OGGETTO: PAUR ex D.Lgs. 152/2006 art. 27-bis e L.R. 10/2010 art. 73-bis, progetto di "Completamento oltre quota +43 della discarica per rifiuti speciali non pericolosi sita in loc. Porta nei Comuni di Montignoso (MS) e Pietrasanta (LU)". Proponente: Programma Ambiente Apuane S.p.A. – **OSSERVAZIONI ex comma 4 articolo 27-bis DLgs 152/2006**

CONSIDERAZIONI SULLA GESTIONE DELLE ACQUE METEORICHE DILAVANTI (AMD)

CONSIDERAZIONI SULLA MODIFICA DI ALCUNI PUNTI DELLA RETE DI MONITORAGGIO DELLE ACQUE

Fig. n.7.x – Stralcio della “Planimetria Generale dello stabilimento Soc. Ind. CALCE” – anno 1942

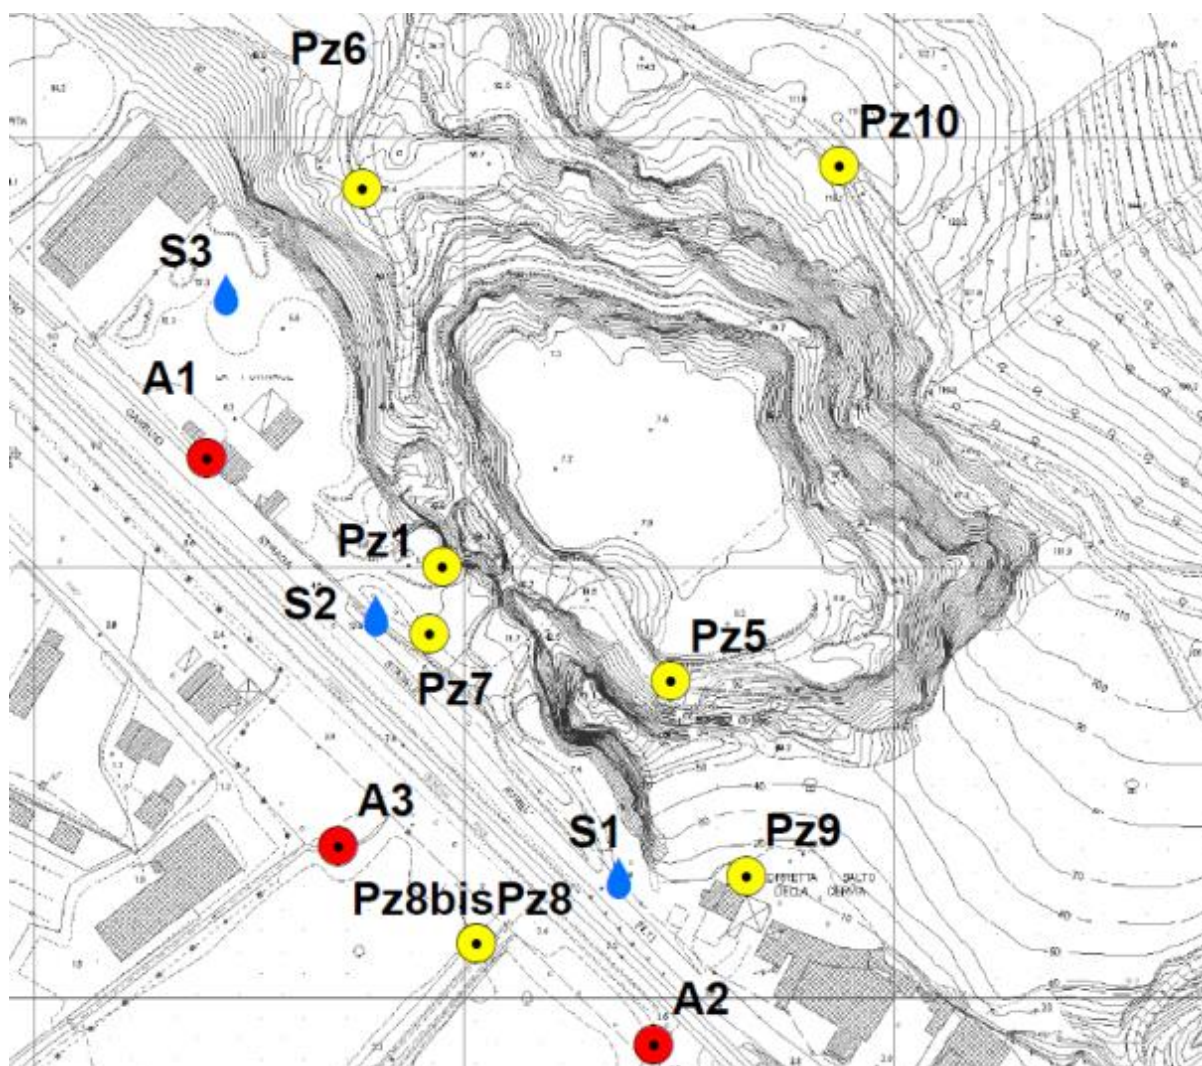
Inoltre da una cartografia del 1942 della "Soc. Ind. Calce" (vedi stralcio di seguito allegato) si evince che le acque inizialmente campionate come sorgente S2, in realtà, non sono altro che quelle della sorgente S3, in parte deviate all'interno della "Gora del Fontanaccio", che si immette nella Fossa Fiorentina proprio nel punto in cui sono stati eseguiti precedentemente i vari campionamenti delle acque.

I risultati delle analisi chimiche eseguite sui campioni prelevati da S3 ed S2 avevano già evidenziato tale possibilità, in quanto mostravano concentrazione molto simili dei parametri analizzati.

Pertanto anche questo punto di monitoraggio è stato eliminato, per non ripetere l'analisi idrochimica sulle medesime acque.

Anche le analisi della sorgente S3 che dicono raccolga l'acqua anche della sorgente S2, non saranno effettuate nel nuovo piano di monitoraggio e, anche per tale sorgente, nelle analisi ARPAT 2018 si parla di dati superiori alla norma per quanto riguarda i solfati 385 mg/l rispetto al livello di guardia di 250 mg/l.
